Q1

OCGR 계전기 동작 문의

Q2

전력 계통도 변경에 관한 문의

[그림 1] 잔류회로 결선 및 지락보호계전기 동작원리

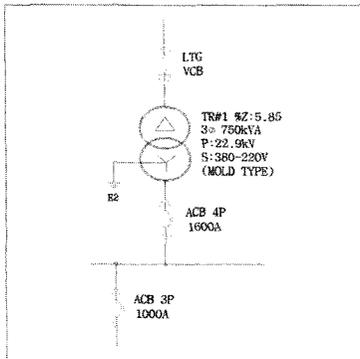
ACB 하단에 설치된 OCGR이 한시 3번 동작 하였습니다. 상간 불평형 조사를 1주일간 하였으나 가장 많이 차이 난 경우는 한번이며 R상 T상간 9[A] 정도이고 나머진 큰 차이가 없었습니다. 변압기 2차측 중성선 누설전류측정 0.3~0.4[A]정도 측정 되었습니다. 제조사는 없어서 문의가 불가능합니다. 부하측 누설전류 측정 벡터 합으로 0[A]이어야 하나 0.06~0.5[A]가 측정이 되고 평상시 각상 전류 측정 불평형 없습니다.

현재 ACB 헤드에 있는 지락전류감도를 LOCK 위치 놓았음 이렇게 계속 사용해도 무방한지요? 누전 경보기가 먼저 울리지 않고 OCGR 한시로 ACB가 트립 되는 이유가 궁금합니다.

[그림1]과 같이 a, b, c 상의 불평형 전류가 흐르거나 지락사고가 발생하면 중성선회로(OCGR)에는 0가 흐르므로 지락보호계전기 정정값(최소 동작전류)을 초과할 때 동작하여 차단기를 트립시킵니다. 근래에는 [그림3]와 같이 중성선 회로에 제3고조파 전류가 중첩되어 흐르는 경우 주회로의 불필요한 동작을 억제하기 위하여 다음 사항을 고려하여 정정할 수 있습니다.

- ① 한시 Tap : 최대 정격전류 × 40[%] 정도(일반적일 때는 30% 정도)
- ② 동작특성(Lever) : 최대 지락 전류의 0.4초 이내 (직접접지 계통)
- ③ 순시 Tap : 분기회로와 협조를 고려하여 순시 제거 (한시 동작특성으로 후비보호 가능)

- 외부에 별도의 지락보호계전기를 사용하여 중첩 보호하는 경우에는 ACB 내장 지락요소를 LOCK 위치에 놓아도 관계없으나 ACB 내장형을 사용하는 경우에는 지락보호 기능을 사용하지 않습니다. 누설정보기는 각각의 분기회로에 대한 누설전류 설정치를 초과하면 경보를 울리게 됩니다. 주회로에 설치된 OCGR은 전체 부하전류에 대한 불평형 전류 또는 지락전류가 설정치를 초과하게 되면 동작을 합니다. 즉 [그림1] [그림3]와 같은 현상으로 OCGR이 동작하여 ACB를 트립시킬 수 있으며, 누설정보기가 동작하지 않은 조건은 개별회로에 대하여 불평형 전류가 설정치 이하로 발생하고 있는 것으로 판단됩니다.
- 일반적으로 저압기기 입력 단에 상시 인가되는 정격전압의 범위는 ±10% 범위에서 운전하면 문제가 없습니다. 그러나 이 범위를 크게 벗어나서 운전되는 경우, 저전압이 지속되면 해당 기기는 과전류가 흐르게 되고, 과도전압은 기기절연손상이 발생할 수 있습니다. 변압기 고장은 대부분 증단 단락, 지락사고 등으로 진전되기 때문에 예를 들어, 과전류 보호계전기(OCR, OCGR)의 순시동작 (0.05초 이내 설정 권장)으로 고장이 발생된 변압기 회로를 차단합니다.
- [그림4]과 같이 CT 불량 또는 회로 단선이 발생하는 경우 OCGR이 동작하게 됩니다. 예를 들어 b회로에 문제가 있는 경우 OCGR에는 a, b상의 전류가 벡터 합성되어 i_b 가 흐르므로 동작합니다.
- 활선상태에서 온도 측정, 정전 상태에서는 CT 특성시험(절연저항, 권선저항, 비오차)이 가능합니다.
